「ホース用継手 両口ホースジョイント」
仕様変更のご案内

ホース用継手 両口ホースジョイント

商品名	TYPE	URL
ホース用継手 両口ホースジョイント	HOSSH	https://jp.misumi-ec.com/vona2/detail/110302217020/

① 外観（六角部センタ印）

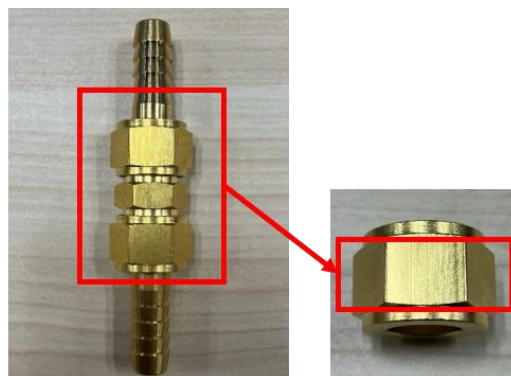
【変更前】あり

【変更後】なし

② 外観（内径部段差）

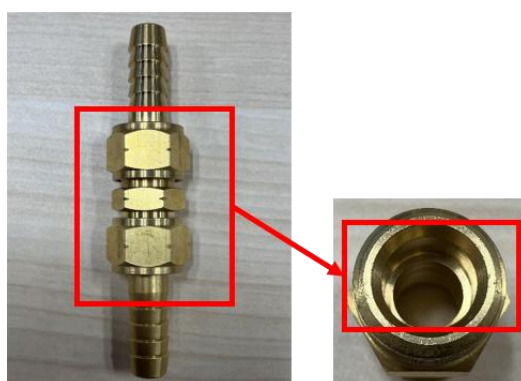
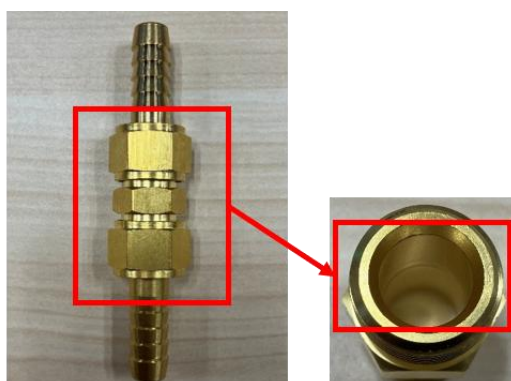
【変更前】あり

【変更後】なし
